Organizacja ruchu na ulicy Żbikowskiej

Dotyczy: zatwierdzenia projektu stałej organizacji ruchu dla potrzeb „ograniczenia ruchu pojazdów ciężarowych wraz z szukanami U-14b” na drodze gminnej ulicy Żbikowskiej w Pruszkowie.

Ul.Żbikowska w Pruszkowie
 - ograniczenie ruchu pojazdów ciężarowych
 /wraz z szykanami U-14b/

Dotyczy: zatwierdzenia projektu stałej organizacji ruchu dla potrzeb „ograniczenia ruchu samochodów ciężarowych wraz z szykanami (bariery ochronne U-14b)” na drodze gminnej ulicy Żbikowskiej w Pruszkowie.

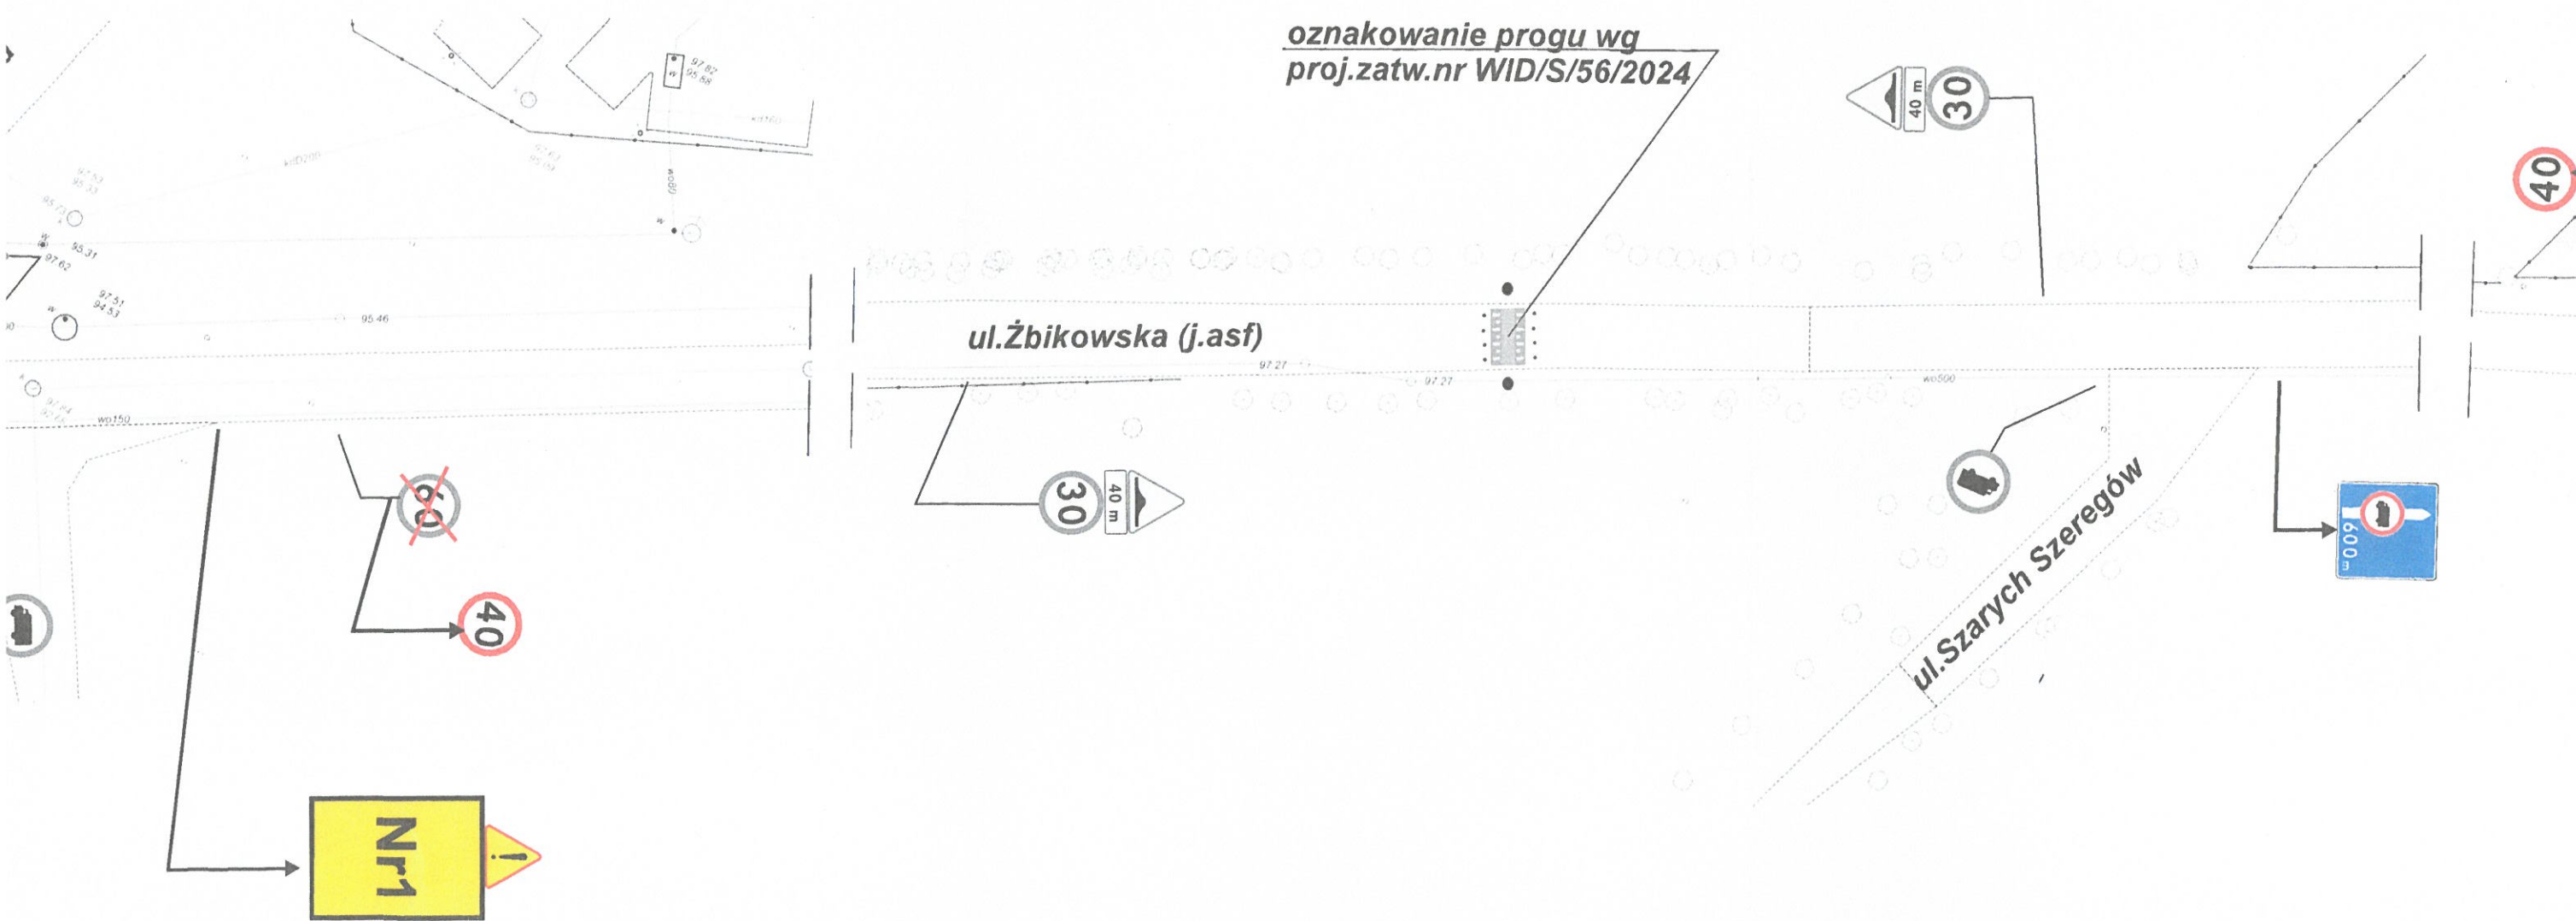
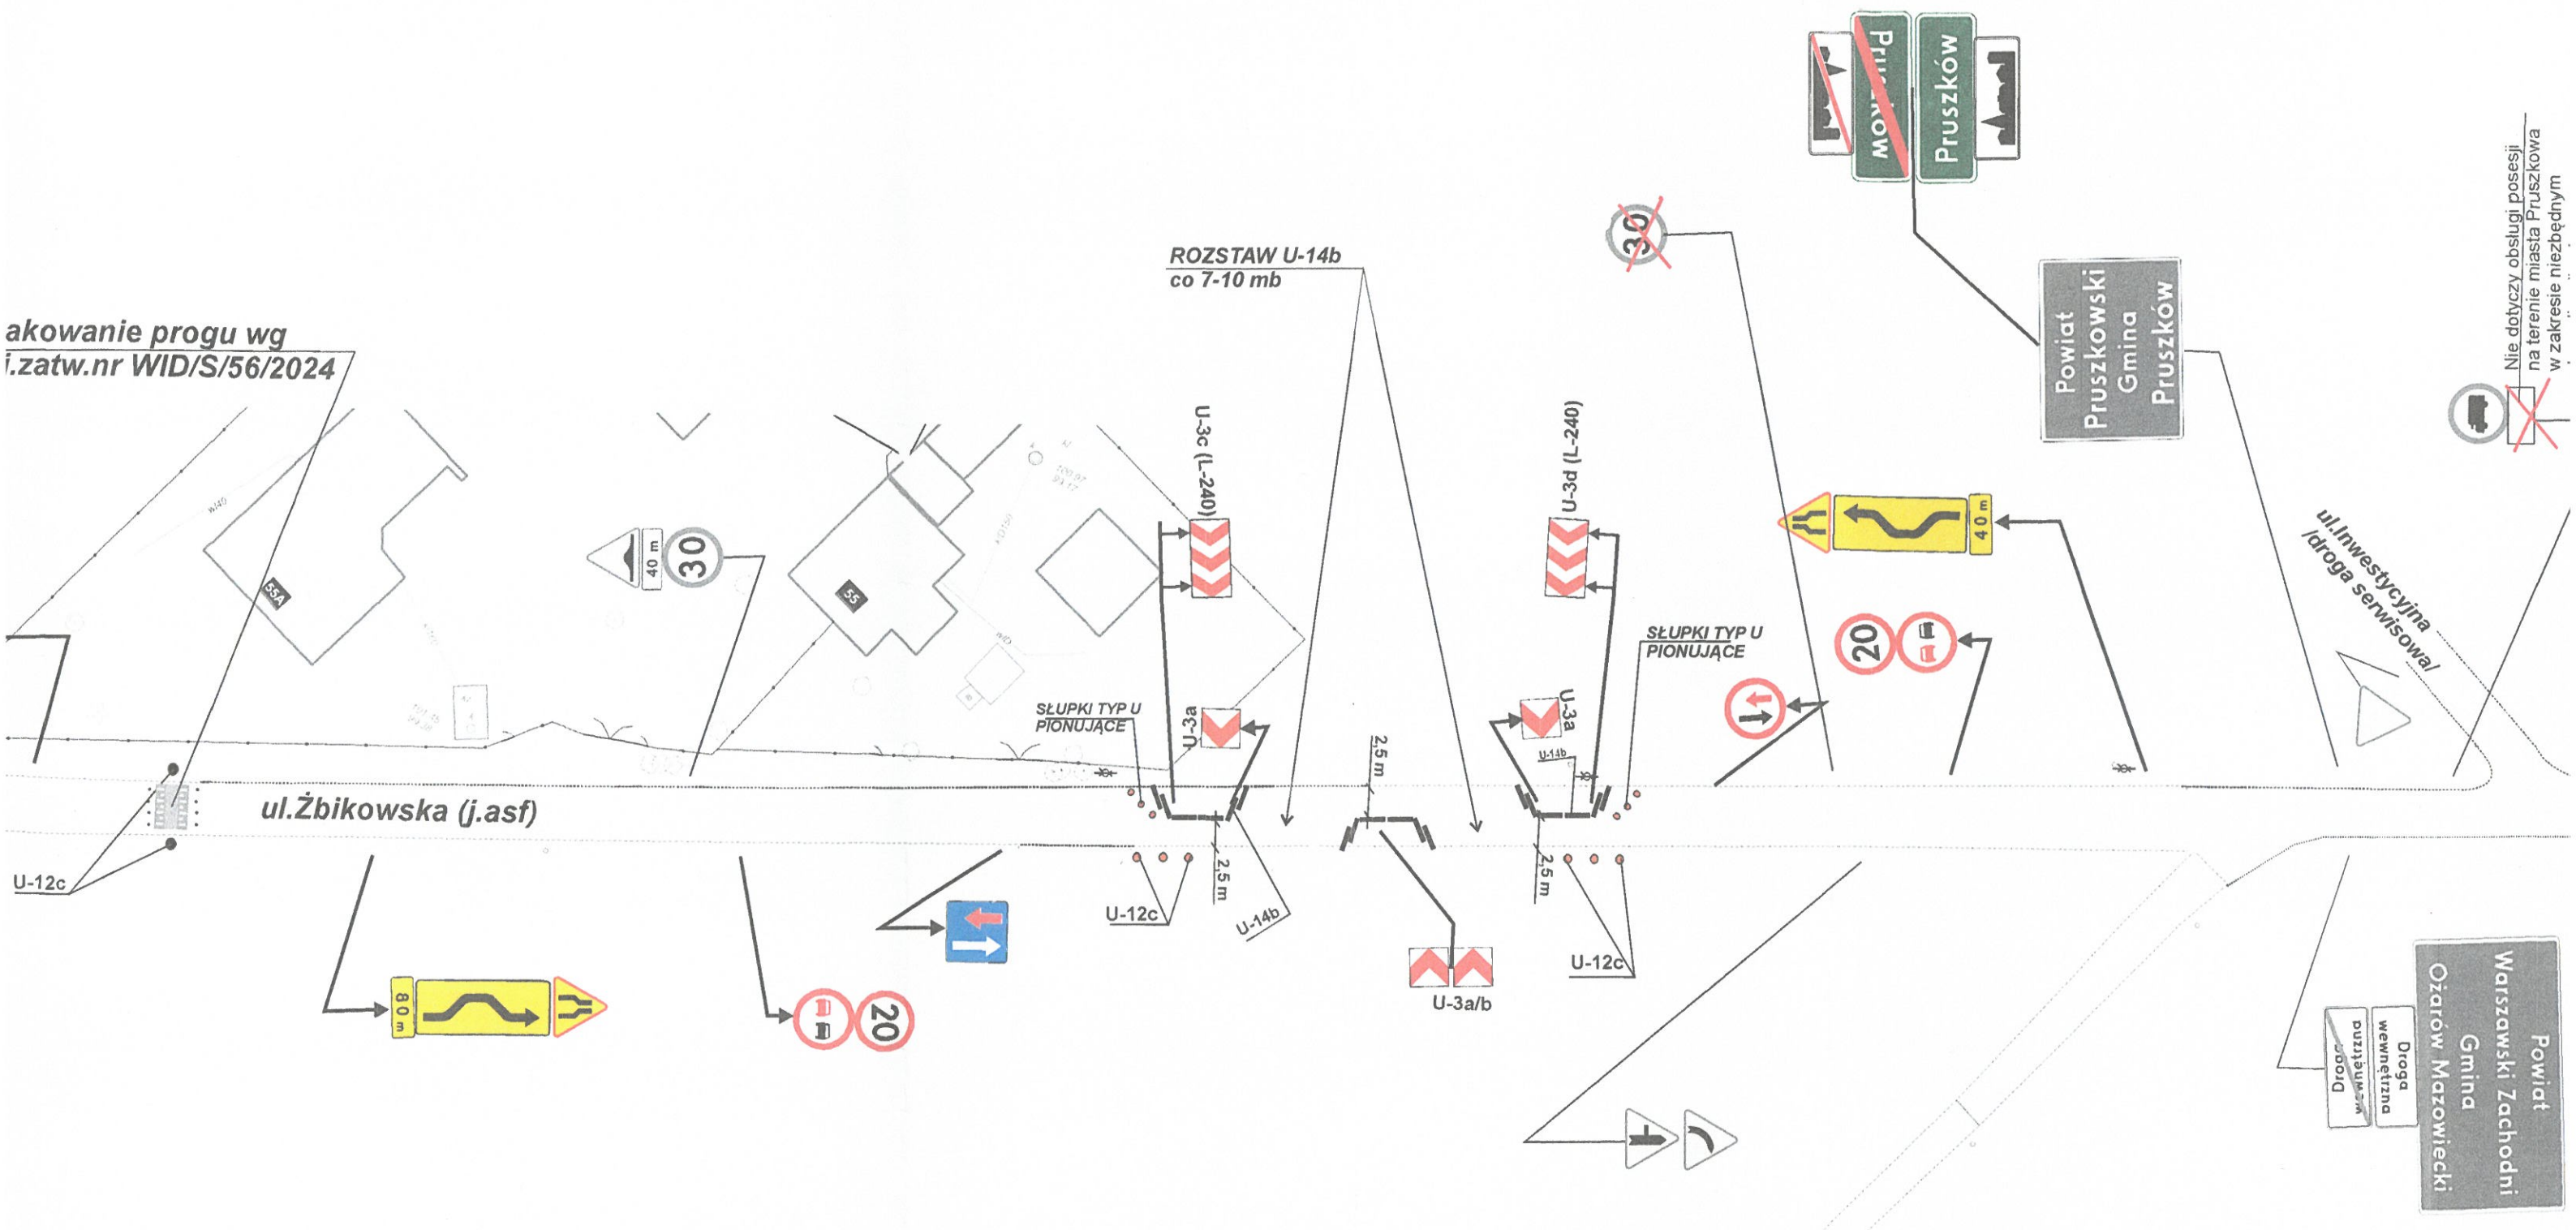
W odpowiedzi na wniosek z dnia 10.07.2024 roku **odrzuca** ww. projekt stałej organizacji ruchu zgodnie z § 8 ust. 2 pkt 3, w związku z § 8 ust.5 rozporządzenia Ministra Infrastruktury z dnia 23 września 2003 r. w sprawie szczegółowych warunków zarządzania ruchem na drogach oraz wykonywania nadzoru nad tym zarządzaniem (Dz. U. z 2017 roku poz. 784).

W przedłożonym do zatwierdzenia projekcie stałej organizacji ruchu nie zastosowano oznakowania pionowego B-5 w odległości 600 m od znaku F-5. Na granicy powiatu zmienia się organizację ruchu poprzez likwidację tabliczki pod znakiem B-5, co oznacza bezwzględny zakaz wjazdu samochodów ciężarowych o dopuszczalnej masie przekraczającej 3,5t. Taka zmiana organizacji ruchu wymaga zmiany lub zastosowania oznakowania poprzedzającego (F-5) na drodze na terenie Powiatu Zachodnio Warszawskiego, uzyskania dodatkowych opinii od zarządcy tej drogi oraz zarządzającego ruchem. Dodatkowo szerokość pasa ruchu przy szykanie nie może być mniejsza niż 2,75 m. Zastosowanie barier ochronnych U-14b w tej konfiguracji jako szykany, spowoduje zamknięcie drogi publicznej i uniemożliwi przejazd pojazdów miarodajnych innych niż pojazdy osobowe (PO), zagrażając bezpieczeństwu uczestników ruchu drogowego oraz okolicznych mieszkańców np. w przypadku konieczności przejazdu służb ratowniczych (wozów bojowych straży pożarnej, ambulansów pogotowia ratunkowego). Jednocześnie informuję, że dotychczasowa stała organizacja ruchu w pasie drogowym drogi gminnej ulicy Żbikowskiej w Pruszkowie eliminuje ruch samochodów ciężarowych o dopuszczalnej masie przekraczającej 3,5t po tej drodze gminnej z wyłączeniem pojazdów mieszkańców oraz obsługi posesji na terenie Pruszkowa.

W związku z powyższym nie ma zgody na stosowanie szykan ograniczających przejazd oraz zamknięcie drogi publicznej dla pojazdów innych niż pojazdy osobowe. Należy zastosować się do uwag dotyczących oznakowania pionowego (lub zaprojektować inne oznakowanie pionowe) oraz rozpatrzyć możliwość zastosowania monitoringu umożliwiając skuteczną interwencję właściwych służb w przypadku przejazdu pojazdów objętych zakazem po ulicy Żbikowskiej w Pruszkowie.

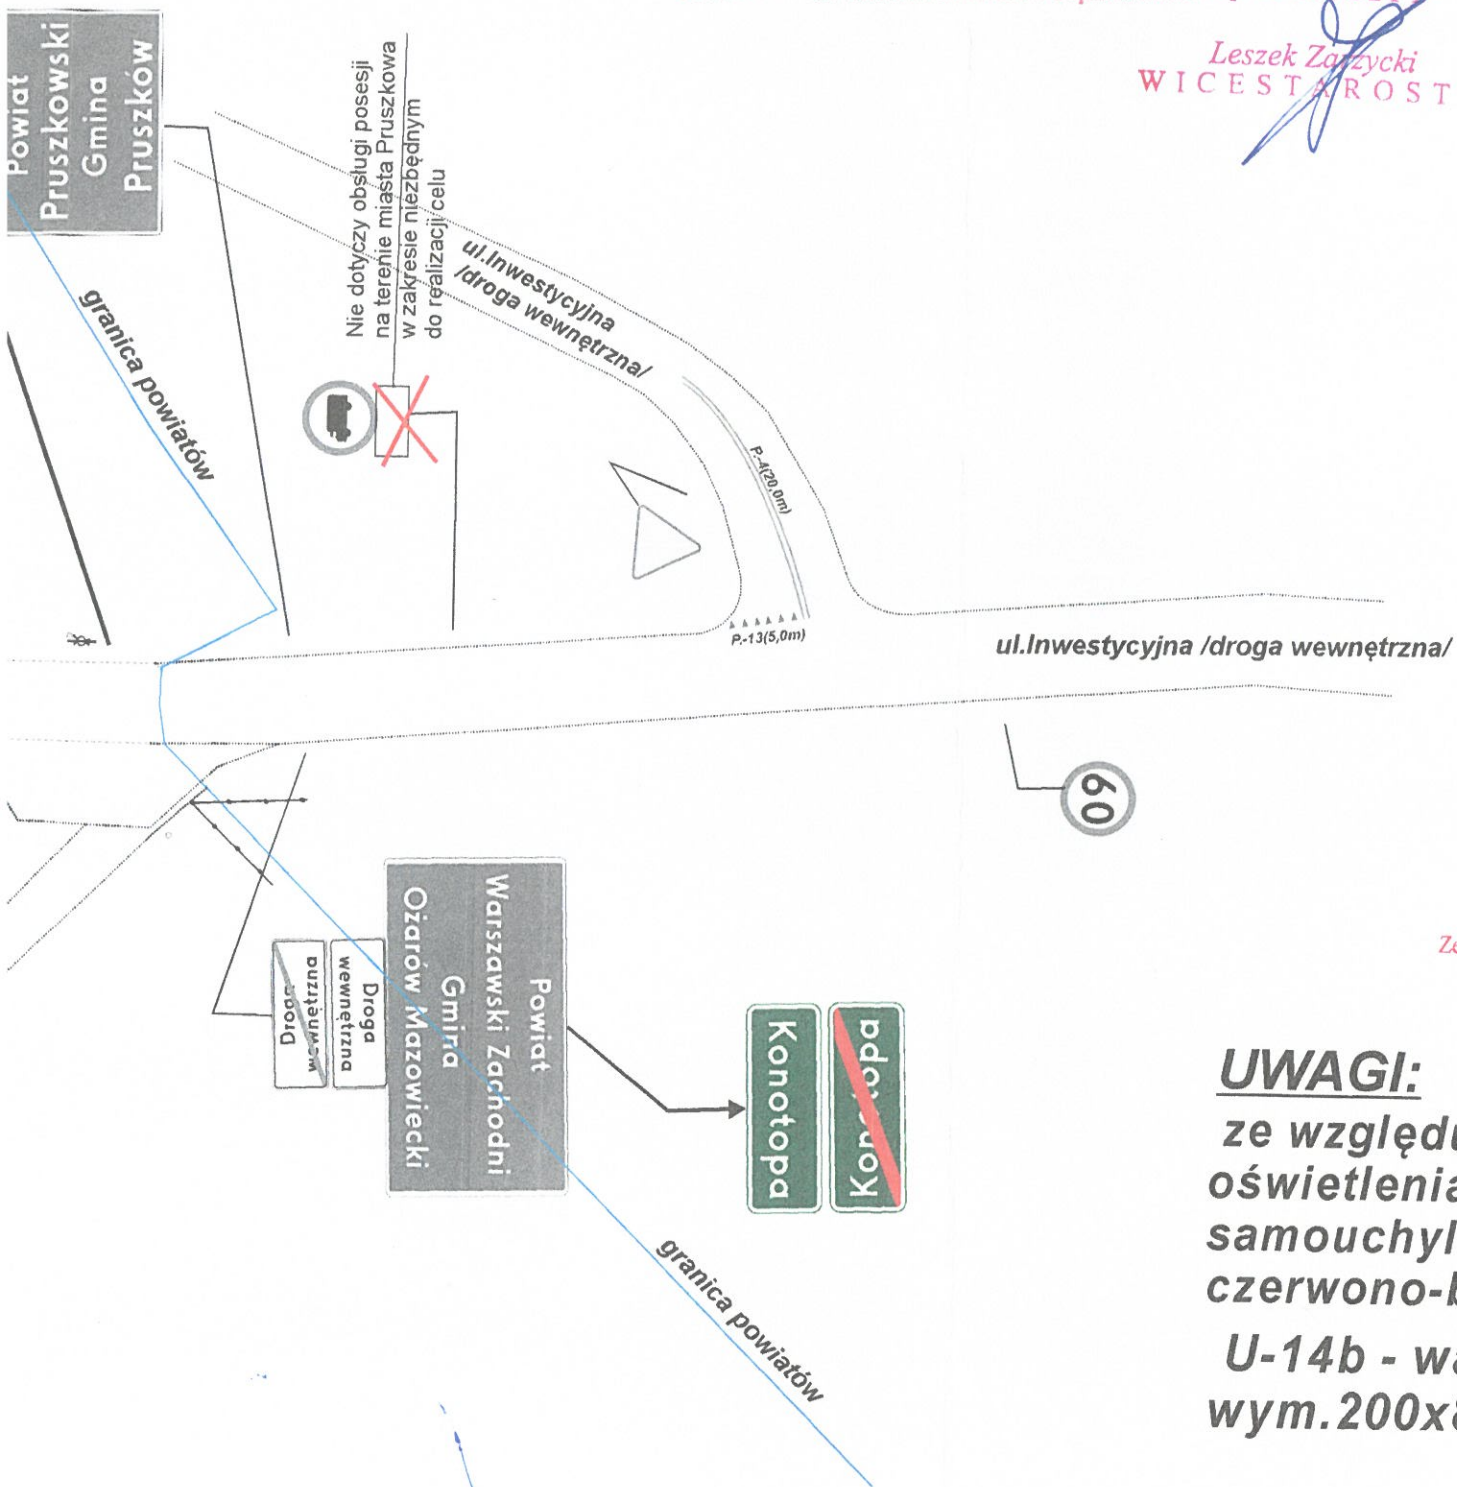
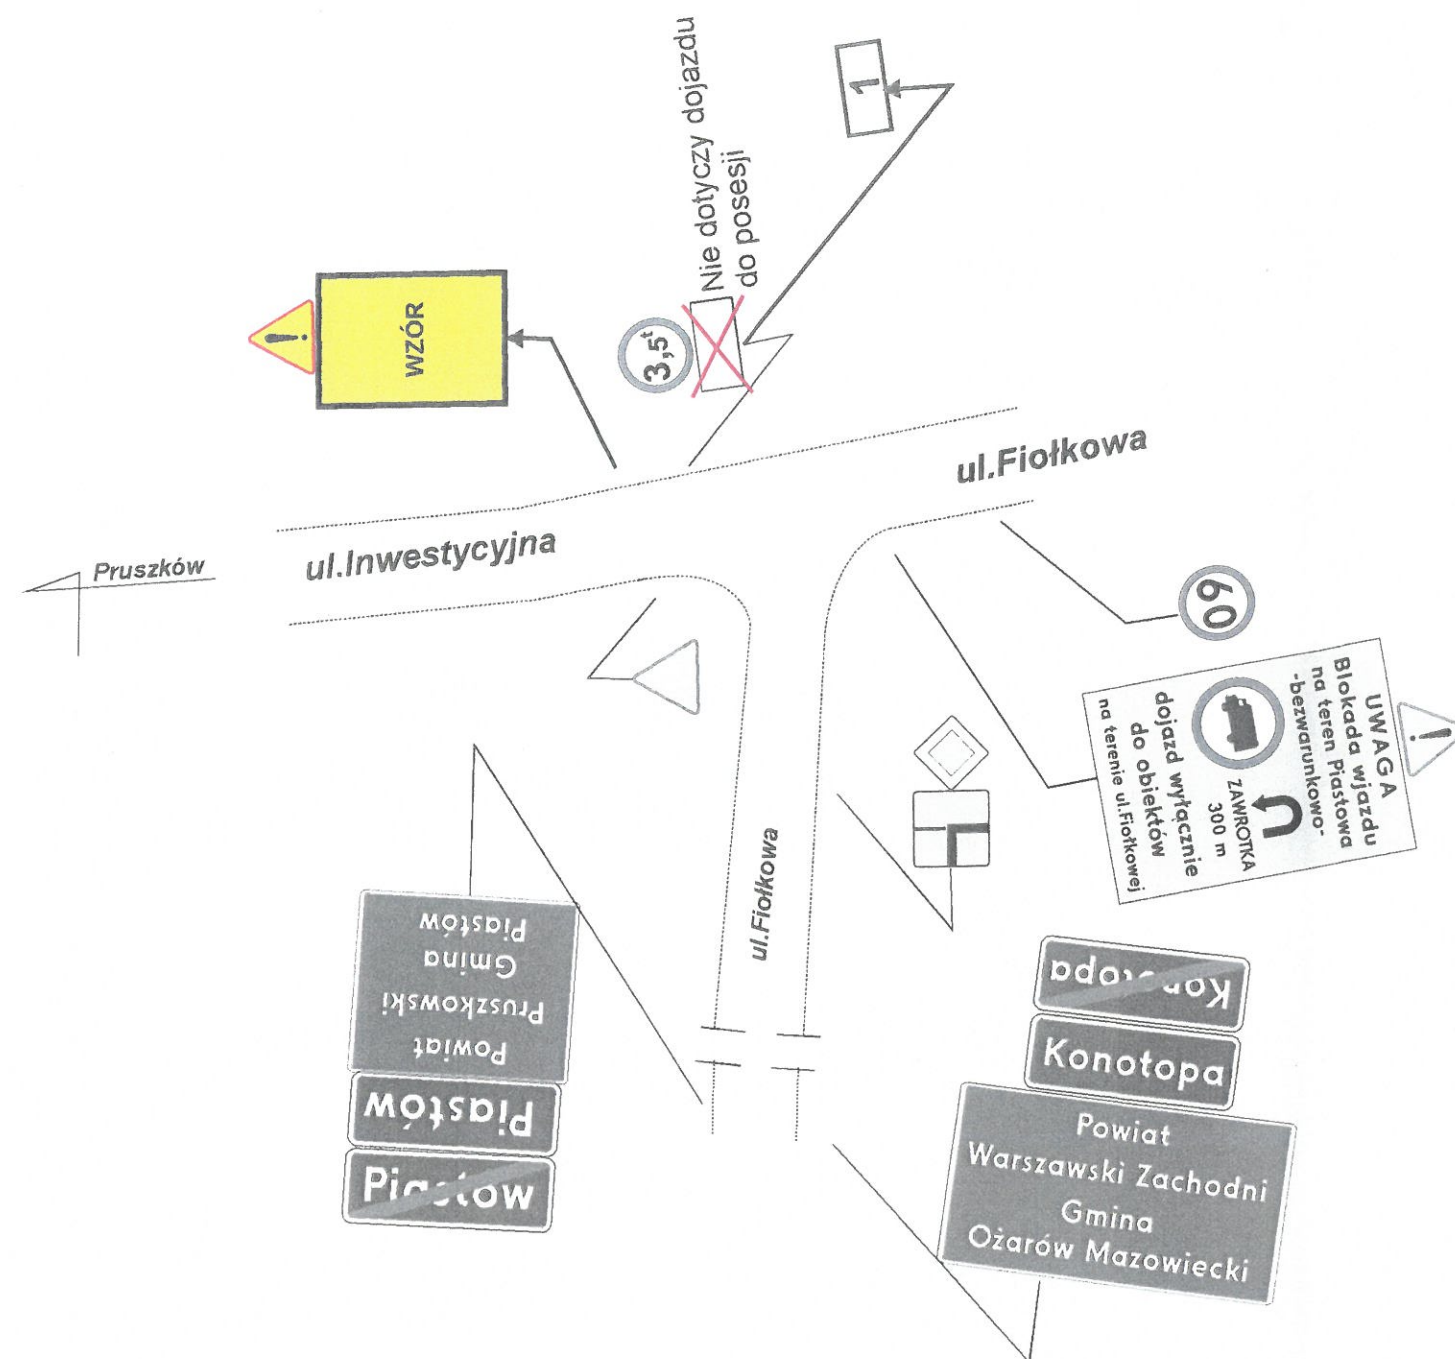
1. Należy prawidłowo wykonać inwentaryzację oznakowania pionowego i poziomego z podaniem nazw i symboli oraz długości linii – zgodnie z przepisami,
2. Projektowane znaki D-42 i D-43 są nieprawidłowe. Droga nie spełnia wymagań dla obszaru zabudowanego zgodnie z przepisami, należy wprowadzić ograniczenia prędkości oznakowaniem B-33 i prawidłowo oznakować wygrozdzenia (brak oświetlenia ulicznego, brak chodników, brak pobocza itd...),

3. Treść tabliczki pod znakiem B-5 należy zmienić z projektowanej cyt.: „Nie dotyczy obsługi posesji” na „Nie dotyczy służb miejskich i pojazdów z zezwoleniem zarządcy drogi – UM Ożarów Mazowiecki”,

4. Należy zaprojektować po stronie gminy Ożarów Mazowiecki oznakowanie E-17 i E-17a „Konotopa”,
5. Informacja o braku przejazdu ul. Inwestycyjną winna się pojawić już na rondzie w miejscowości Konotopa,

6. Sugeruje się ujednolicenie oznakowania 1 znak wspólny dla ul. Inwestycyjnej i ul. Fiołkowej ustawiony już za skrzyżowaniem z ul. Pułkownika Leopolda Lisa Kuli w Piastowie.

- zastosować się do uwag z opinii Burmistrza Ożarowa Mazowieckiego
- zastosować F-5 (B-5) na skrzyżowaniu ul. Fiorkowskiej z ul. Inwestycyjną, wys. 1,2m
- powieszenie słupki retroreflektora na 7 dni przed rozpoczęciem organizacji ruchu z utrudnieniami z przejeżdżającymi samochodami ciężarowymi.

STAROSTA PRUSZKOWSKI ul. Drzymały 30, 05-800 Pruszków
ZATWIERDZENIE NR: WIP/5/92/2025
ZATWIERDZAM do realizacji w terminie 31.12.2026 r. projekt stałej organizacji ruchu
w całości – w części – z uwagą – bez zmian – ze zmianami
wniesionymi w projekcie, kolorem
w zakresie RYS.NR. 1, 2
Zatwierdzenie dotyczy terenu położonego w liniach rozgraniczających
drog publicznych. Brak zawiadomienia w wyżej określonym terminie
skutkuje utratą ważności zatwierdzonej organizacji ruchu.
